大型廃棄物保管庫の設置に係る実施計画の変更について

2019年12月5日（第14回面談）

東京電力ホールディングス株式会社

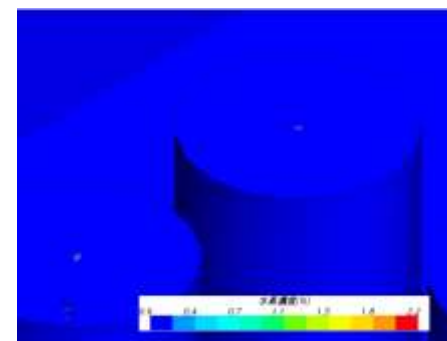
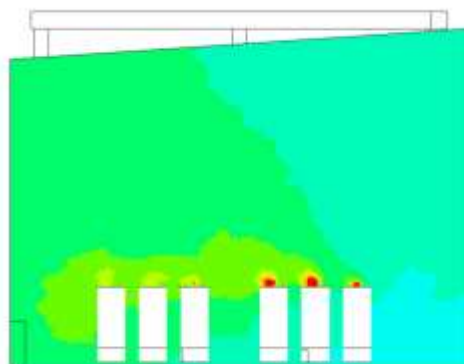
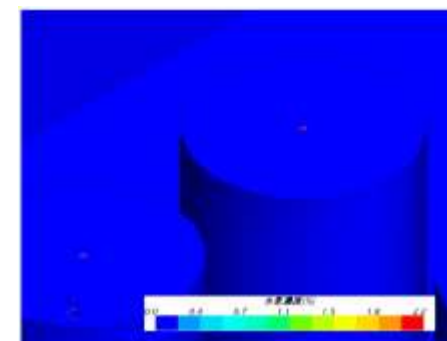
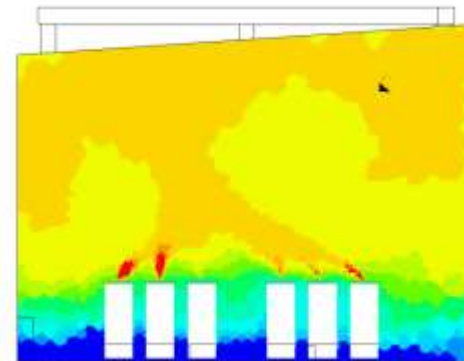
換気設備稼働、不稼働の際の最高可燃性気体濃度となるのはどの箇所か説明すること

- 水素濃度が最高濃度（2.2%）となる箇所は、換気設備の状態に関わらずSARRY吸着塔の水素放出部である
- 可燃性ガス発生元の濃度が最高濃度であり、実施計画Ⅱ-2-45添付資料-5の可燃性気体滞留防止評価結果における最高可燃性気体濃度2.2%の記載は、削除する

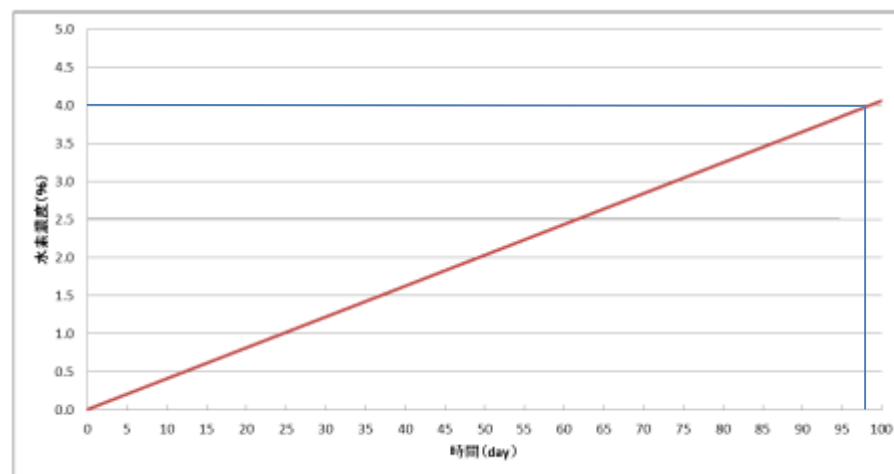
換気設備不稼働の際、4%を超えるまでの期間として98日間となる評価の詳細について説明すること

時間当りの水素発生量が少なく、建屋内容積が大きいため、評価式を用いて建屋内を閉空間とした場合の水素濃度の時間推移から、建屋平均水素濃度が4%を超えるまでの時間を評価した。
